年产 6500 吨 L-酒石酸生产线项目（二期）

# 安全验收评价报告

## 修 改 说 明

隐患整改及报告修改说明

附件 1:

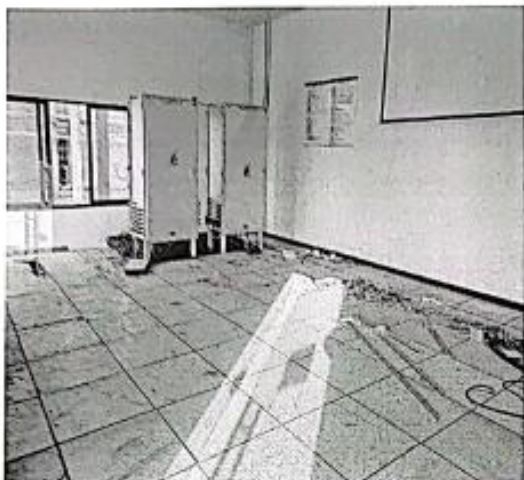
序号	问题和隐患	整改方案	整改情况
1	机柜间、控制室位于生产车间西侧，与甲类生产车间一贴临建设，不符合《危险化学品分类整治目录》（2020年）等相关规范要求	控制室、机柜间移至综合楼一楼控制室	已完成（见附件 1）
2	配电室与甲类车间一贴临建设	生产车间一的配电室搬迁至变电间二楼	已完成（见附件 2）
3	双氧水高位槽区域无氧气浓度监测	在三楼双氧水高位槽区域设置 2 台氧气浓度检测报警仪，设定值为 23.5%，报警仪报警时连锁开启相关区域的轴流风机	已完成（见附件 3）
4	原辅材料及产品露天堆放，存在一定的安全隐患，且不满足环保要求	企业在厂区东南角新增一栋活性炭仓库用于储存活性炭，将原乙类仓库改建为硫酸钙仓库（原设计 400 m <sup>3</sup> 、实建 936 m <sup>3</sup> ）。硫酸钙仓库配置 3KG 手提式灭火器 10 具，活性炭仓库配置手提式灭火器 2 具。敷设避雷针，以防雷电波侵入。	已完成（见附件 4）
5	原安全设施设计中 SBA 合成釜 20 台，因设备间距较小，空间不足，影响实际操作。原安全设施设计中每 2 台 SBA 合成釜共用 1 台双氧水计量罐，双氧水计量罐设置在二层平面钢平台上方，共计 10 台，但在实际生产过程中，空间较小，影响工人操作。	取消 1 台合成釜和 4 台双氧水计量罐，同时将双氧水计量罐移至三层平面，委托具有相关自制的设计单位进行自动化设计，即将双氧水计量罐高低液位与进料泵、反应釜温度进行开停联锁	已完成（见附件 5）

控制室已搬迁至综合楼 1 楼，且按照规范建设完毕，符合相关要求。

现场照片 5：生产车间一电气防爆整改情况。

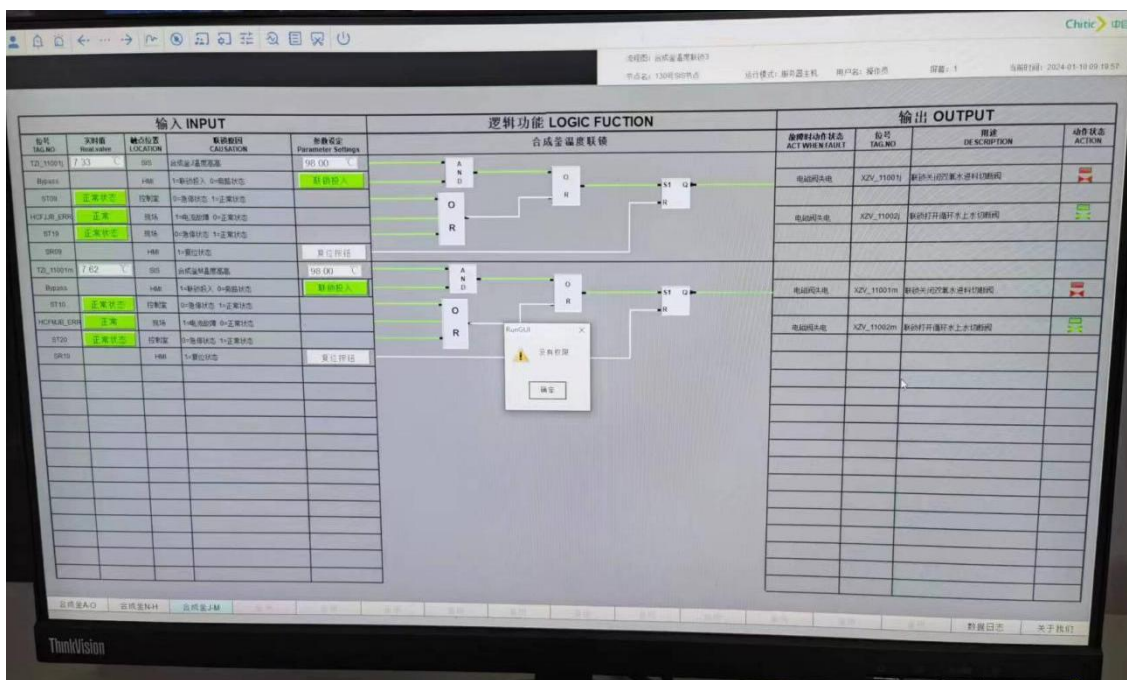
3.	完善安全设施一览表变化情况评价内容	已完善安全设施汇总表, 其相关安全设施符合要求, 见报告 P74 第 7.7.2 节
二、现场		
1.	部分防爆接线箱或电气开关箱紧固螺栓缺失, 现场带电操作防爆电气开关箱 (拆卸紧固螺栓)	已补充完善生产车间一所有电气防爆情况。见整改照片 5
2.	仪表防静电接地不规范	已完善相关仪表防静电接地。见整改照片 6

现场照片 11：起重机械相关接线盒

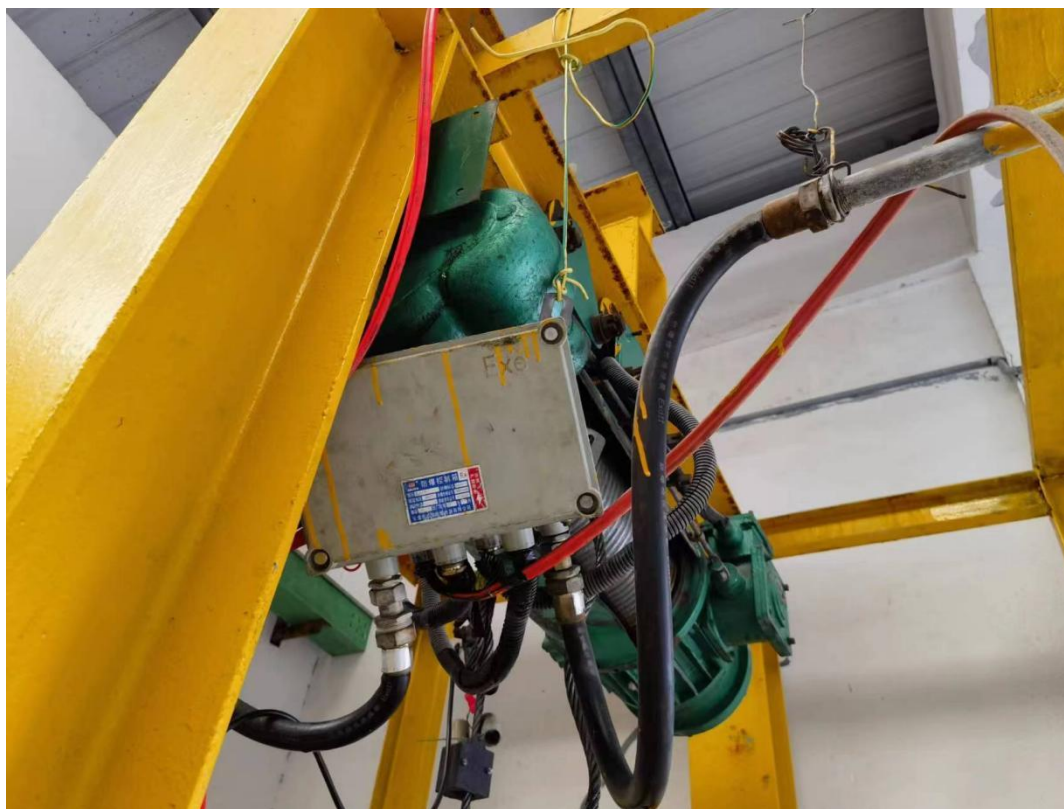
10.	车间一(三层)一起重机械接线盒敞开	已完善起重机械相关接线盒, 见整改照片 11。
11.	合成工艺操作规程编制不完善	已重新编制合成工艺操作规程, 见整改照片 4。
12.	起重机械未见法定检测	场内使用起重机械载重量为 2.5T, 不属于法定检验起重设备, 铭牌见整改照片 14。
13.	未见气体检测报警值设置	已补充气体检测报警值设置, 见 P93 表 7-26。
